平成26年度 第2回岡山県建築審査会次第

岡山県建築審査会資料
(付議案件)

旧吹屋小学校（高梁市）

(一社) 岡山県建築士会 岡山県歴史的建造物委員会
「旧吹屋小学校構造関係」の審査について（回答）

図1 各階応答変位モード図(拡大率5倍)

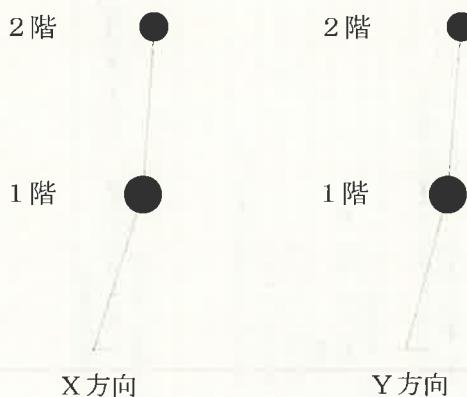
- ・本館補強案について、各階の応答変形角1階（剛心位置での変形角）は $1/15$ 以下に納まっているものの、1階各部柱の応答変形角は $1/15$ を超えており、本建物の建築年代、構法等、さらには活用後の用途を総合的に勘案すると、本補強案でもやむを得ないものと認め得るが、今後実施設計の段階で、各部柱の最大応答変形を、極めて稀に発生する地震動に対して修復可能な損傷に留めるレベルである $1/15$ 以下になるよう詳細を検討することが望ましいと考えます。
- ・応答変形角の検討だけでなく、実施設計段階では部材応力の検討も行ってください。
- ・外周基礎周りにおける現状の土台と基礎石の納まりに鑑み、修理時の土台と新設基礎とのアンカーボルト等による緊結方法について、既存基礎石の納まり・形状・構成を保全しながら、構造上及び意匠上有効な手法が実施されるよう、実施設計段階で検討願います。
- ・現状の土壁がいくらか負担していたと想定される断熱効果や遮音機能について、土壁撤去後、荒壁パネルに変更することから、同等の効果・機能を保持するように実施設計段階で検討することが望ましいと考えます。
